CONTRIBUTION À LA CONSULTATION PUBLIQUE
RELATIVE AU PROJET DE REPOWERING DE LA
CENTRALE ÉOLIENNE DU HAUT-CABARDES

ETUDE CRITIQUE DU DOSSIER
DE LA DEMANDE D'AUTORISATION ENVIRONNEMENTALE
DÉPOSÉE PAR LA SOCIÉTÉ CEPE DU HAUT-CABARDES

SEPTEMBRE 2025

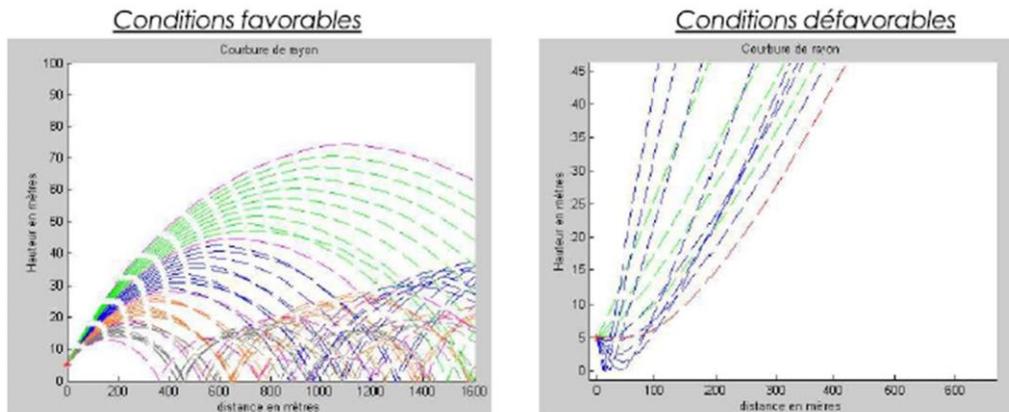
A plusieurs centaines de mètres d'un parc, l'empreinte sonore des éoliennes est très fortement influencée par les effets météorologiques, la force du vent surtout, mais aussi les gradients de température, l'humidité, les effets de sol, l'absorption de l'air dans les fréquences aigües, etc. Il y a tant de paramètres influents que pour obtenir une modélisation pas trop approximative, il faut réduire l'incertitude à chacune des étapes de la prévision. Wind Turbine Noise – Huitième édition – Lisbonne – 12-14 juin 2019

- La campagne est limitée à l'automne et ne couvre pas les **conditions estivales** (fenêtres ouvertes, nuits calmes favorisant la propagation du bruit) ni les **conditions hivernales**.
- Les bruits résiduels variant selon les saisons, les émergences calculées ne sont pas représentatives de l'ensemble de l'année.

Figure 21: Influence de l'effet de sol sur sol accidenté

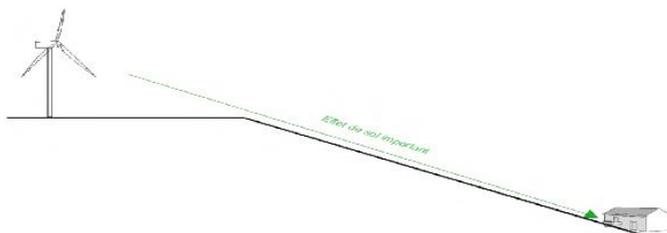
Dans certaines **conditions météorologiques favorables à la propagation du son** comme montré ci-dessus figure de gauche (brume, brouillard, froid, givre etc.), **la courbure des rayons sonores aggrave les nuisances.**

Le son peut ainsi se propager beaucoup plus loin et être plus audible que les modélisations élaborées dans le dossier ne le laissent entendre ; les ondes sonores sont **courbées vers le sol**, ce qui crée un **piégeage acoustique**. Le bruit se propage alors plus loin et demeure plus perceptible.

Nous soulignons que Pradelles-Cabardès et ses environs montagneux sont fréquemment envahies par la brume et les brouillards pendant la saison hivernale.

Ce phénomène est accentué par la configuration topographique de la zone du projet et l'emplacement des habitations tant de Pradelles-Cabardès que de Castans. Le son provenant des éoliennes situées en surplomb des habitations ne rencontre pas d'obstacle.

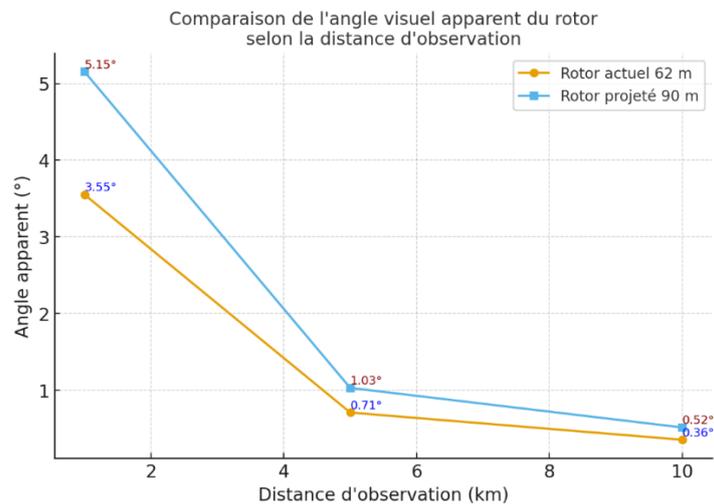
- Le passage d'éoliennes de 99 m (hauteur bout de pale) à des éoliennes de 125 m avec rotors de 92 m change profondément l'échelle de perception
 - augmentation de 26 m en hauteur absolue,
 - rotor beaucoup plus large, ce qui accroît la surface balayée et donc l'ampleur visuelle des machines comme le montre le schéma suivant :

- L'étude ne mesure pas suffisamment cet effet de disproportion par rapport aux reliefs, aux villages alentours et aux silhouettes emblématiques (Pic de Nore, ligne de crête).

- À 1 km, le rotor actuel (62 m) occupe $\sim 3,5^\circ$ dans le champ visuel, contre $\sim 5,1^\circ$ pour le rotor projeté (90 m).
- À 5 km, on passe de $\sim 0,7^\circ$ à $\sim 1,0^\circ$.
- À 10 km, de $\sim 0,35^\circ$ à $\sim 0,52^\circ$.

Même à grande distance, la différence reste perceptible : le rotor projeté apparaît environ 40 % plus grand à l'œil nu.

- une analyse affinée des perceptions (cartes réalistes, effets saisonniers),
- une évaluation complète des effets cumulatifs à l'échelle du massif,
- une meilleure prise en compte des valeurs patrimoniales et touristiques,
- une analyse spécifique du balisage lumineux nocturne,
- et une comparaison rigoureuse de l'évolution d'échelle entre les machines existantes (99 m) et projetées (125 m, rotor 92 m).
